Železniční uzel Brno

záměr projektu investiční akce

Reakce Správy železnic, státní organizace, na připomínky ze závěru oponentního posudku CDV a ČVUT v Praze z 28. 3. 2024

Obr Alternativní řešení přemostění řeky Svitavy na výjezdu z kolejového diametru (prosvětlovací otvory orientačně, trasa cyklostezky otvorem nezakreslena)

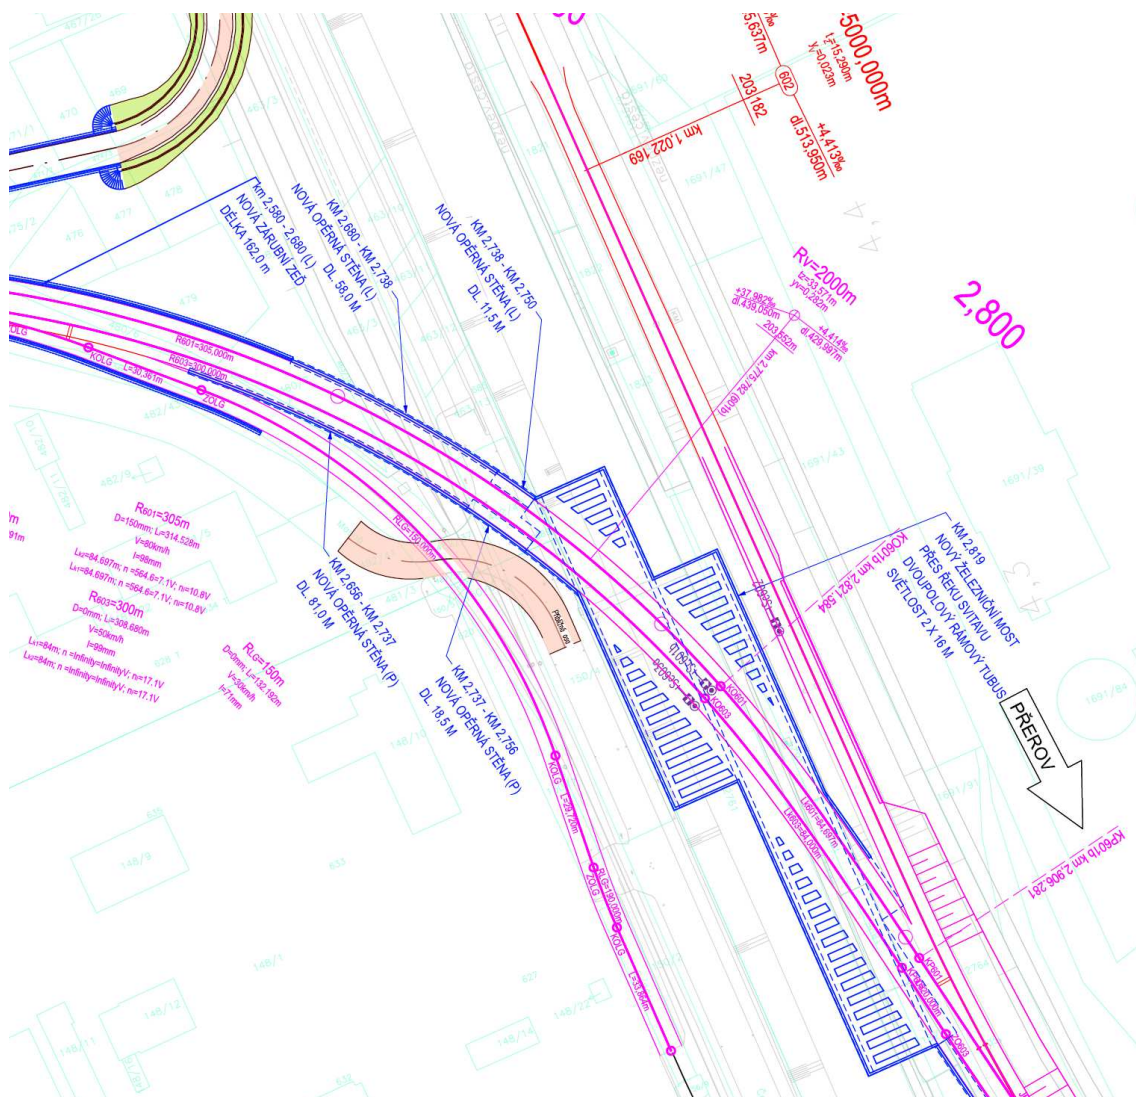
- Návrh mostu přes Svratku v km 2,813 přepracujte tak, aby opěry nebyly v kolizi s korytem řeky, pozemní komunikací ani s navrhovanou cyklostezkou.

Navržené řešení vychází z velmi malého úhlu křížení trati s vodním tokem, navíc ve směrovém oblouku. Zásah do průtočného profilu koryta by musel být řešen jeho úpravou a ověřením vlivu na povodňové stavy a odtokové poměry.

Rizikovosti uvedených zásahů jsme si vědomi, proto byl zpracován také alternativní návrh mostu charakteru sdruženého rámu, který by sice umístil pilíř rovněž do řečiště, ale byl by menší překážkou v průtočném profilu a hlavně by obě opěry umožnily symetrické rozšíření toku pro udržení jeho kapacity. Nevýhodou je větší zakrytí toku, což může být limitující pro zásah do toku jakožto významného krajinného prvku, nicméně navržená konstrukce by mohla být ve stropní desce opatřena prosvětlujícími otvory. Trasa cyklostezky by byla vedena prvním otvorem, ale musela by být oproti stávajícímu stavu zahloblena, což by v případě povodňového stavu mohlo vést k jejímu dočasnému zatopení.

Zásah do pozemní komunikace lze řešit jen jejím nahrazením, zásah do cyklostezky pak jejím vyzdvižením na lávku nad tratí, což je navrženo v ZP, nebo do podjezdu, který povede k menšímu výškovému rozdílu na komunikaci, ale musí být ochráněn proti zaplavování, resp. navržen s čerpáním.

Výsledné řešení mostu a křížení cyklostezky vyplyne z rozpracování variant, vyhodnocení jejich dopadů a jejich projednání v dalším stupni projektové přípravy.
